# マイクロコンピュータ技術情報

技術通知  RL78, 78K0R リアルタイム OS  RX78K0R  使用制限事項の件		ZMT-F35-10-0013	1/1		
		2011年 3月 30日			
		ルネサス エレクトロニクス株式会社 MCU 事業本部 ソフトウェア統括部 MCU ツール技術部			
文書分類	○	使用制限事項	バージョン・アップ	ドキュメント誤記 訂正 (正誤表)	その他
関連資料	なし

RX78K0R Ver.4.30 パッケージ (カーネル・バージョン Ver.4.30) 以前の全バージョン

#### No. 4 同じタスク内でイベントフラグの AND 待ちと OR 待ちを併用できない制限

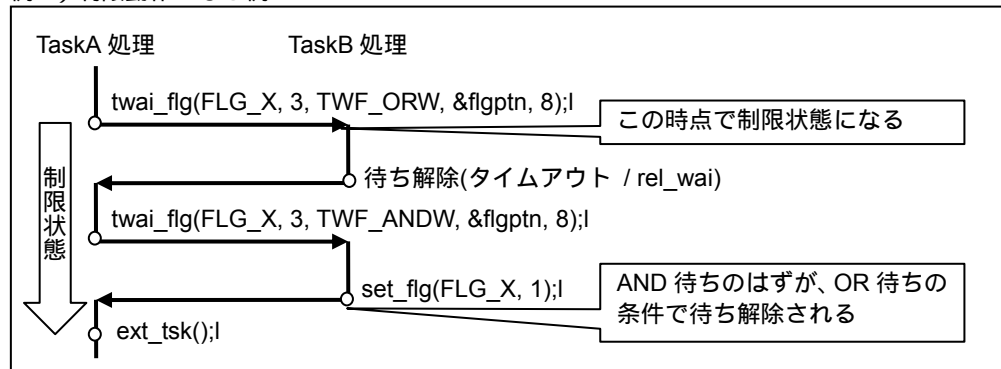
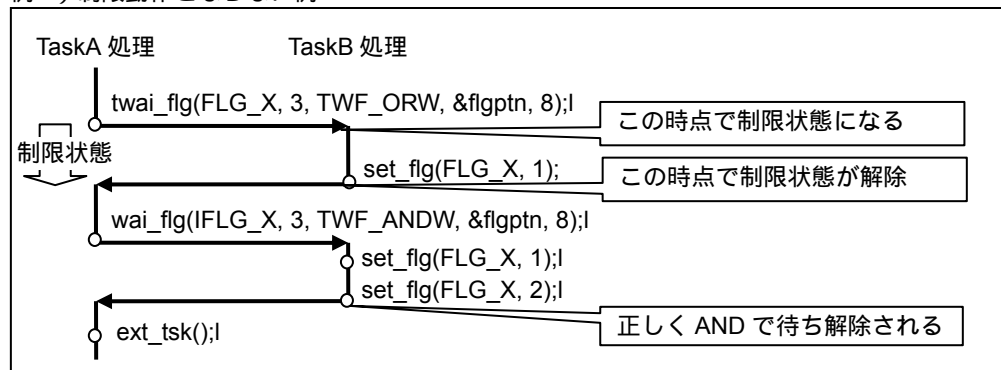
【内 容】 wai\_flg / twai\_flg サービス・コールを、同じタスク内で、同じイベントフラグに対し、OR 待ちと AND 待ちを併用して複数回発行した場合、AND 待ちを指定して発行しても、動作が OR 待ちになる場合がある。

1. タスク A からイベントフラグ X に対し OR 待ち条件で wai\_flg / twai\_flg を発行する。  
この時点で、タスク A が制限の発生する可能性のある状態（例でいう制限状態）となる。
2. タスク A からイベントフラグ X に対し AND 待ち条件で wai\_flg / twai\_flg を発行する。  
これにより、タスク A がイベントフラグ待ちに入る。
3. 任意の処理からイベントフラグ X に対し OR 待ちを解除する条件で set\_flg を発行する。  
すると、2 の時点では AND 待ちを指定したはずが、OR 待ちの条件で待ち解除される。

制限状態を解除するには、set\_flg によりイベントフラグの待ちを解除する、または、OS の初期化処理を実行する必要がある。例えば、以下のように set\_flg により待ち解除された場合は、現象は発生しない。

【回避策】 同じタスク内で、同じイベントフラグへの AND 待ちと OR 待ちを併用しない。

#### No.1      メッセージ行から F1 キーでヘルプを開くことができない制限

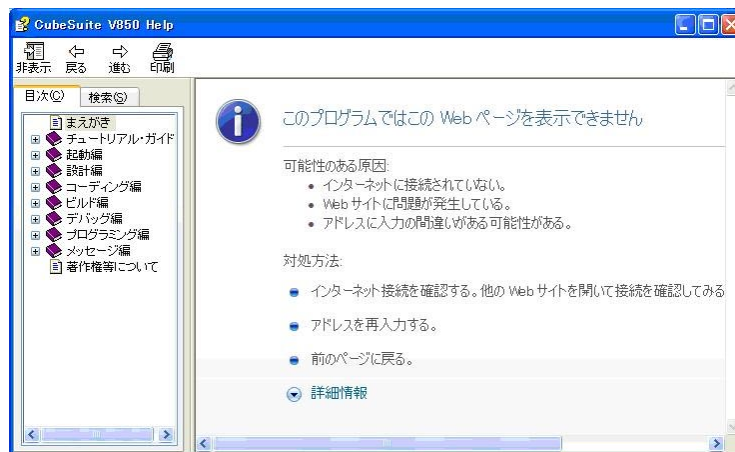
【内 容】 RX78K0R 用プロジェクトで、出力パネル上に表示されるビルド・ツールの出力メッセージヘカーソルをあわせて F1 キーを押すと、ヘルプ内のメッセージ説明が開くはずが、以下のようなヘルプが開きます。

【回避策】 メニューバーの [ ヘルプ ] [ CubeSuite のヘルプ ] でヘルプを開き、対象メッセージを検索してください。

【改善策】 リアルタイム OS ビルド設定用プラグイン（共通部）Ver.1.01 で修正済み
